Вопросы к Беловой — этап 4, комплекты АР и КР (90 моделей IFC)

Папка: **ЖД станция / Работа над ошибками / Белова / 4 этап**. Модели сверены с ПД **Раздел ПД №4 Подраздел №1 Часть №2 ИЛО1.2 (Парк_АР)**, **Часть №3 ИЛО1.3 (Парк_КР)**, **Подраздел №2 Часть №2 ИЛО2.2 (СП_АР)**, **Часть №3 ИЛО2.3 (СП_КР)** и с EIR (Приложение №1). Посадка зданий и ограждения дополнительно проверена по моделям ПЗУ (Пятница). Проверено: геометрия и размеры, отметки 0.000 и посадка, обязательные атрибуты, Шифр проекта, классы и имена элементов, структура, цвета.

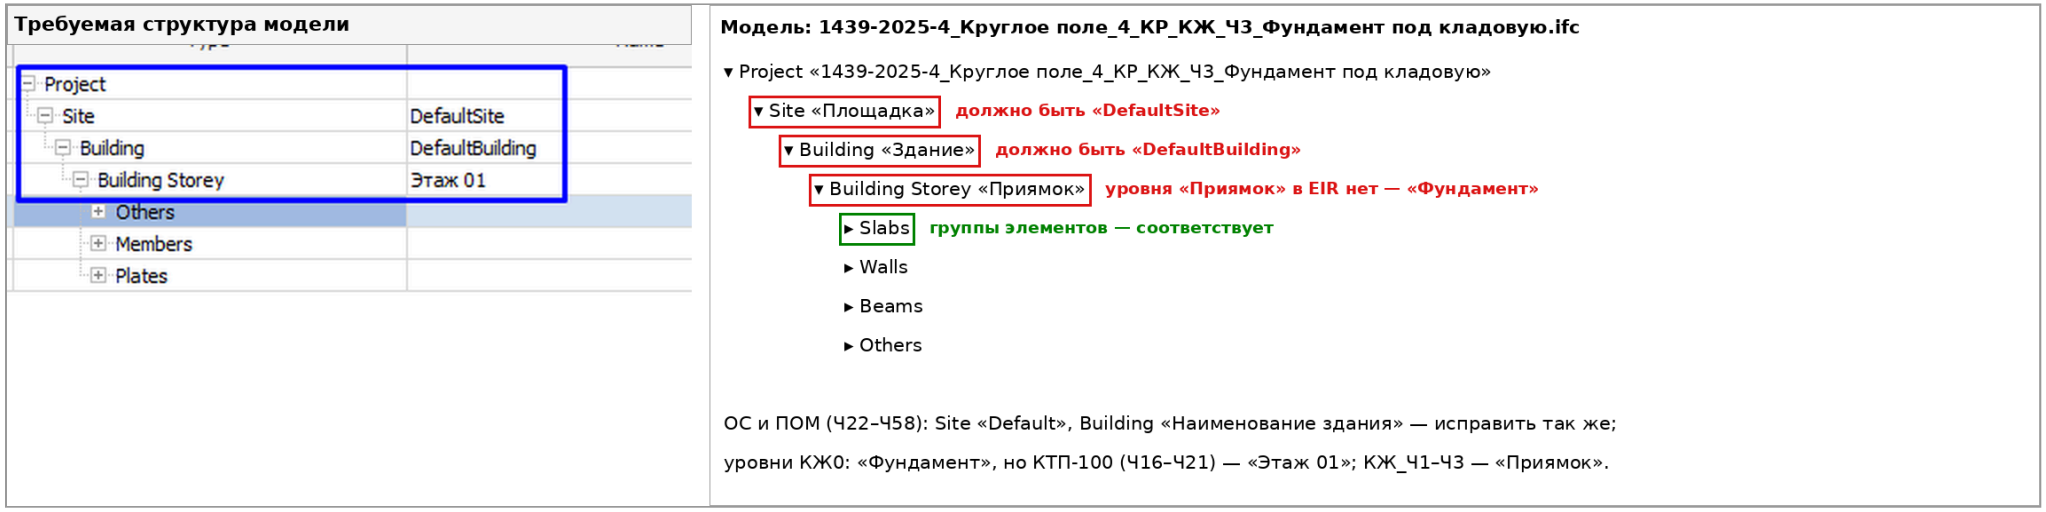
Структура. Требуется: Project → Site «DefaultSite» → Building «DefaultBuilding» → Building Storey → группы элементов. Группы (Slabs, Walls, Doors, Beams, Others …) сделаны верно. Не соответствует: во всех моделях АР и КР площадка «Площадка», здание «Здание» (в 3 этапе — имя файла); в ОС и ПОМ площадка «Default», здание «Наименование здания». Должно быть «DefaultSite» / «DefaultBuilding». Уровни: в КЖ_Ч1–Ч3 уровень «Приямок» — такого уровня в EIR нет, должен быть «Фундамент»; в КЖ0 фундаменты КТП-100 (Ч16–Ч21) на уровне «Этаж 01», остальные КЖ0 — «Фундамент»; привести к одному.
